**Avis délibéré de la Mission Régionale d'Autorité environnementale
de Nouvelle-Aquitaine
sur un projet de « repowering » d'une centrale agrivoltaïque
située sur la commune de SAINT-MARTIAL (16)**

n°MRAe 2025APNA155

Localisation du projet : Commune de SAINT-MARTIAL (16)
Maître(s) d'ouvrage(s) : Société PHOTOSOL Développement
Avis émis à la demande de l'Autorité décisionnaire : Préfet de la Charente
En date du : 04/07/2025
Dans le cadre de la procédure d'autorisation : Permis de construire
L'Agence régionale de santé et le préfet de département au titre de ses attributions dans le domaine de l'environnement ayant été consultés.

Habitats naturels - extrait étude d'impact page 59

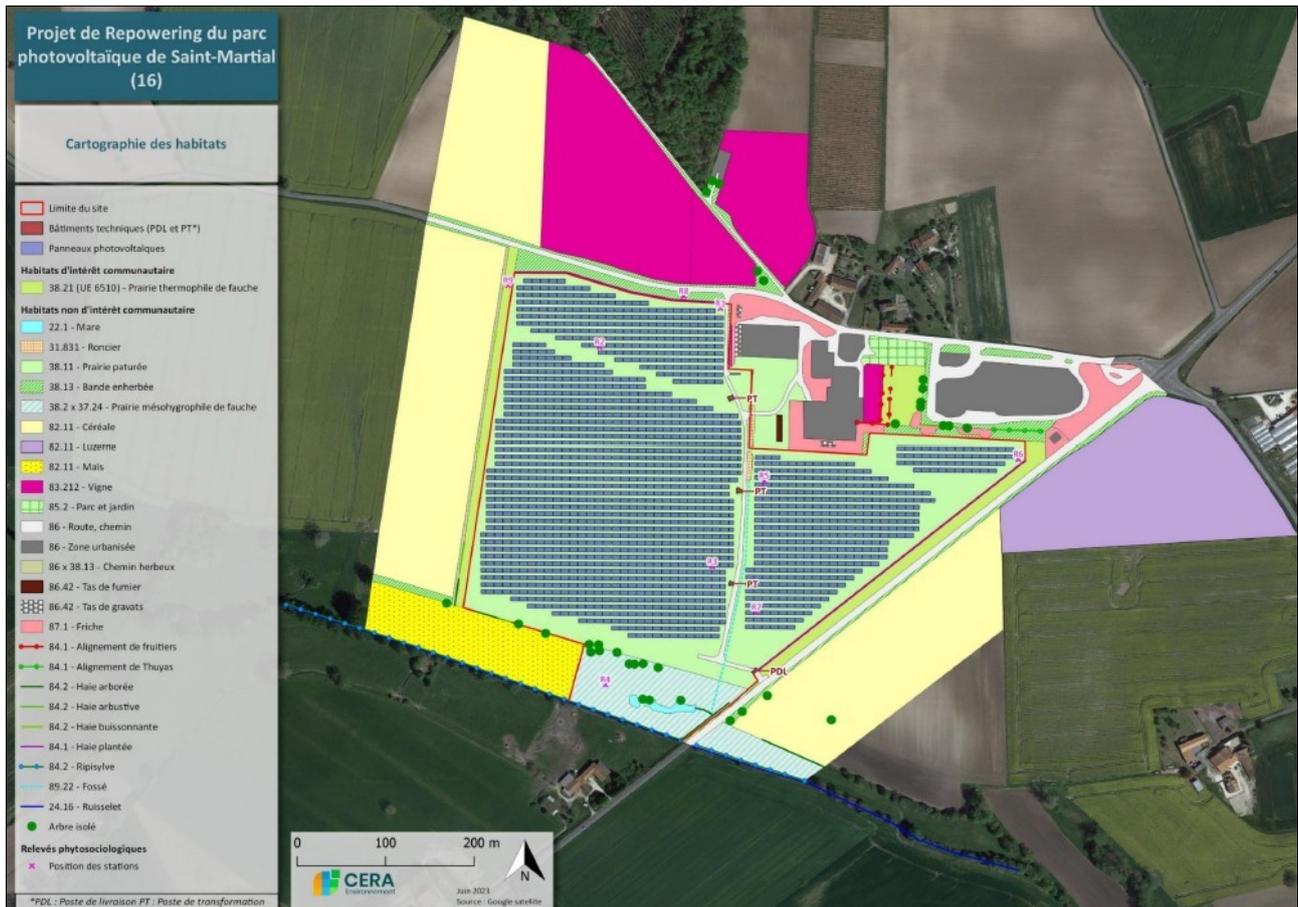
Les investigations sur les habitats et la végétation ont permis d'identifier des zones humides (en partie sud du site). L'étude précise en page 62 qu'aucun sondage pédologique n'a été réalisé pour compléter la caractérisation des zones humides, ce qui n'est pas satisfaisant. Il est en effet rappelé les dispositions de l'article L211-1 du Code de l'Environnement qui définit les zones humides sur la base de critères de végétation ou de critères pédologiques. **La MRAe recommande de compléter le diagnostic des zones humides en prenant en compte le critère pédologique.**

Carte des enjeux hiérarchisés des habitats de la flore et de la faune – extrait étude d'impact page 137

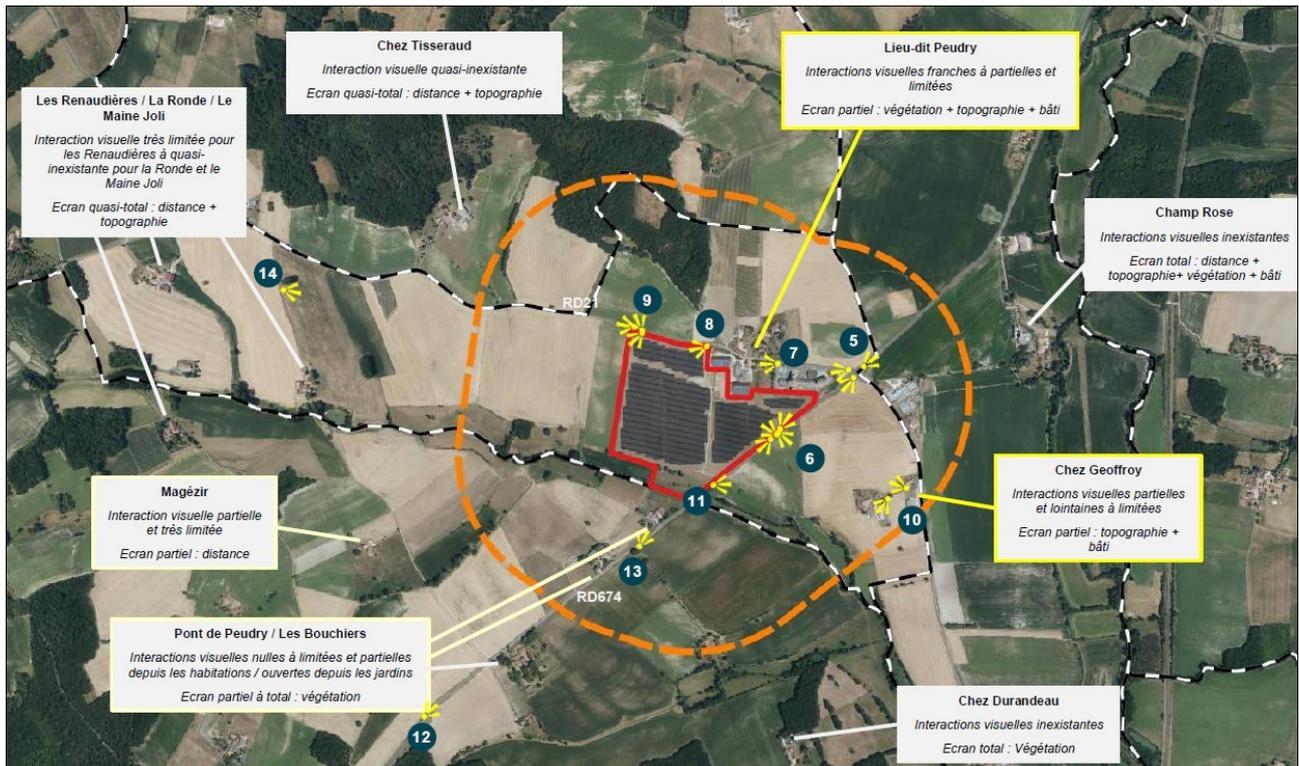
Les principaux enjeux concernent la partie sud du site comprenant des mares et des arbres isolés, à proximité du ruisseau, ainsi que les haies bordant le parc.
